Fra: Jimmy Vangsnes <jimmy@flamme.no>
Sendt: 17. september 2016 10:53
Til: Teresa Nunes
Kopi: Bjørn Kristiansen; Helge Clausen; Heine Haugen; Else Marie Nødtvedt; Postmottak Lindås
Emne: SV: SV: SV: Teresa Nunes - avvik
Vedlegg: 08.05.15 - Nunes - Lindås - Kart - 04.03.16.pdf; 08.05.15 - Nunes - Lindås - Terreng - 04.03.16.pdf; IMG_2877.jpg

Vedrørende prosjekt: Teresa Nunes, gbnr 102/133 i Lindås kommune.

Ved utstikking oppstart grunnarbeid, har vi avdekket en feil i våre målinger, se vedlagte avviksrapport.

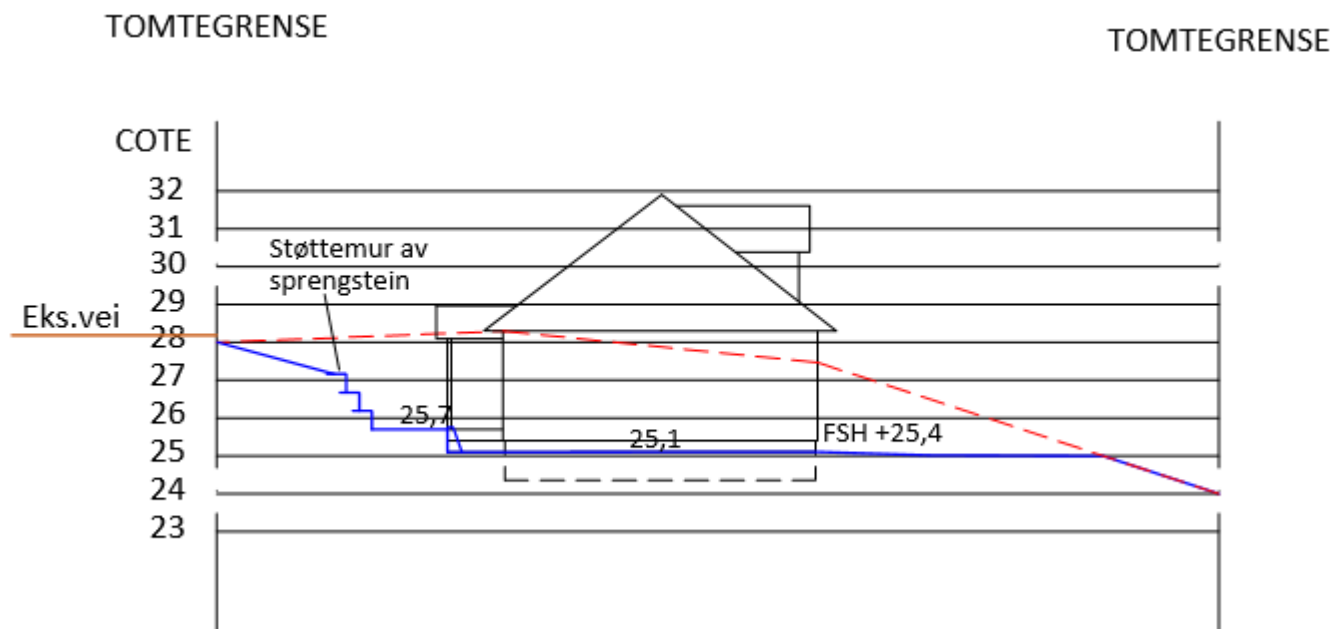
Vi vil ikke toppen av hus i cote 30.

Vi vil huset i cote 32 som er avtale og som er godkjent av lindås kommune.

Toppen på huset blir 2,0 meter lavere enn det som viser i profilen her:

Altså ca cote 30

Jeg forstår at du ikke er fornøyd med å få maksimalt ut av høydene, men det lar seg ikke gjøre å planere høyere enn det som er gjort. Du kan ikke ha planering to meter høyere enn vegen. Det er vegen som låser deg på den høyden som det er planert på.
